改善箇所説明図

改善の内容

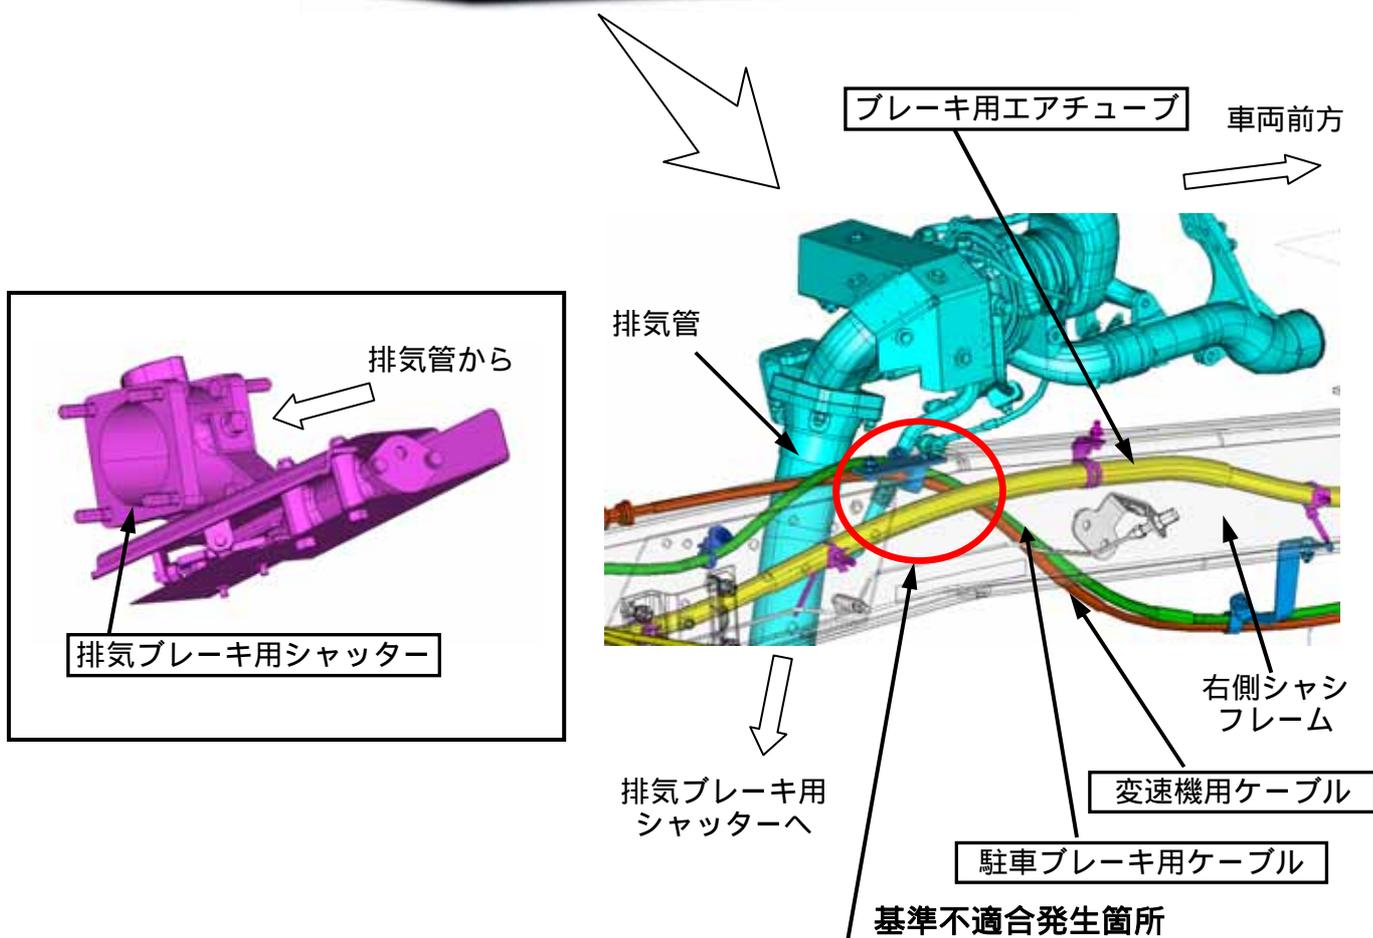
再生制御式DPFを搭載した車両において、排気管付近に配索されたブレーキ用エアチューブ、駐車ブレーキ用ケーブル及び変速機用ケーブルが、高温になる場合がある。そのため、そのままの状態で使用を続けると、エアチューブやケーブルが溶損し、制動力の低下、駐車ブレーキの作動不良及び変速機の操作性不良となることがある。

全車両、ブレーキ用エアチューブ、駐車ブレーキ用ケーブル、変速機用ケーブル及び排気ブレーキ用シャッターを対策品に交換する。

注： 内は交換部品を示す。

識別：当該排気ブレーキ用シャッターのエアシリンダ部に、白色ペイントを塗布する。
